# **Einsparungen bei der Abwasserbeseitigung**

## **Beispiele aus der Beratungstätigkeit des Prüfungsverbandes zur Unterstützung von Gemeinden in frühen Planungsphasen**

Bild 1: Netzsystem mit Verknüpfung der Teileinzugsgebiete A und B

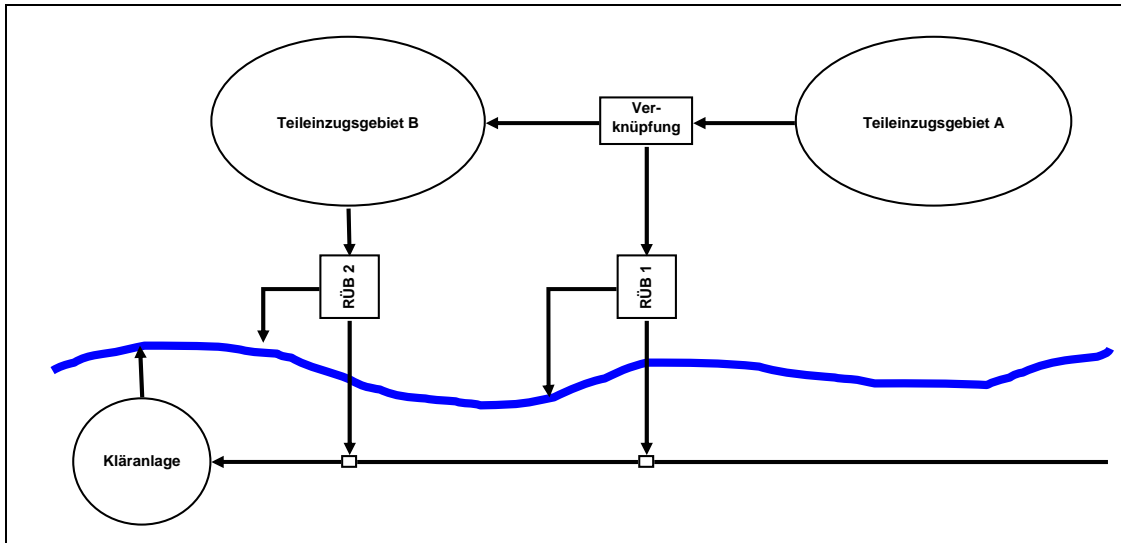
Die Stadt D betreibt ein Mischwasserkanalnetz mit mehreren Entlastungsanlagen. Zur Verlängerung des Wasserrechtsbescheids für die Einleitung von Mischwasser in die Vorfluter mussten Mischwasserbehandlungsanlagen nachgewiesen werden. Da das Mischkanalsystem zahlreiche Verknüpfungen aufwies und eine eindeutige Zuordnung der Teileinzugsgebiete A und B zu den Regenüberlaufbecken 1 und 2 nicht möglich war, forderte das zuständige Wasserwirtschaftsamt als Nachweis eine Schmutzfrachtberechnung. Nach den Planungen, die zu Beginn

unserer Beratungstätigkeit vorlagen, wurde eine undurchlässige Fläche  $A_u = 214$  ha angesetzt. Daraus ergab sich ein erforderliches Gesamtspeichervolumen von  $6.900 \text{ m}^3$ .

Bild 2: Verknüpfung wird aufgelöst, dadurch vereinfachtes Aufteilungsverfahren möglich

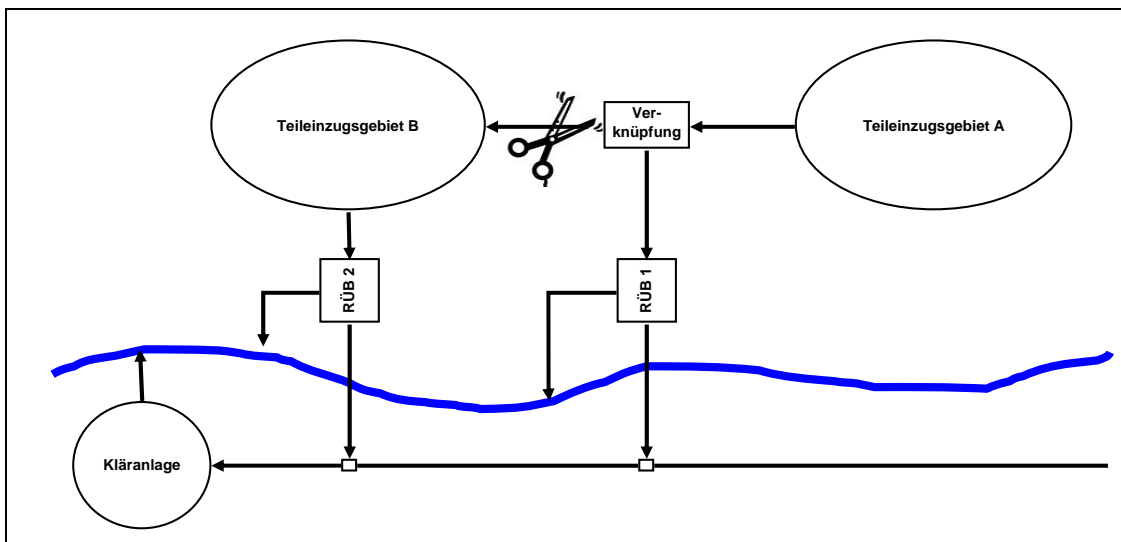
Die bauliche Situation am Verzweigungsschacht (ehemaliger Regenüberlauf) war nicht bekannt und wurde auf unser Betreiben hin geklärt. Die Hauptwassermenge wurde in Richtung Gebiet B weitergeleitet und führte dort zu Überlastungen. Wir schlugen vor, durch den Einbau einer Absperrung die Wassermenge aus dem Gebiet A vollständig über das Becken 1 zu leiten, d. h. die Gebiete A und B hydraulisch klar zu trennen. Der Sammler zum Regenüberlaufbecken (RÜB) 1 ist in der Lage, die gesamte Wassermenge schadlos abzuleiten.

Aufgrund der einfachen Netzstruktur konnte erreicht werden, dass die Wasserwirtschaftsverwaltung anstelle einer umfangreichen Schmutzfrachtberechnung das vereinfachte Aufteilungsverfahren zur Bemessung der Mischwasserbehandlungsanlagen akzeptierte.

Die Reduzierung von  $A_u$  führte zu einer Verringerung des erforderlichen Gesamtspeichervolumens um über 30 % und somit auch zu einer Reduzierung des kritischen Mischwasserabflusses  $Q_{krit}$ , für den die einzelnen Entlastungsanlagen nachzuweisen waren. Der für die Mischwasserbehandlung erforderliche Nachweis konnte erheblich einfacher geführt werden.
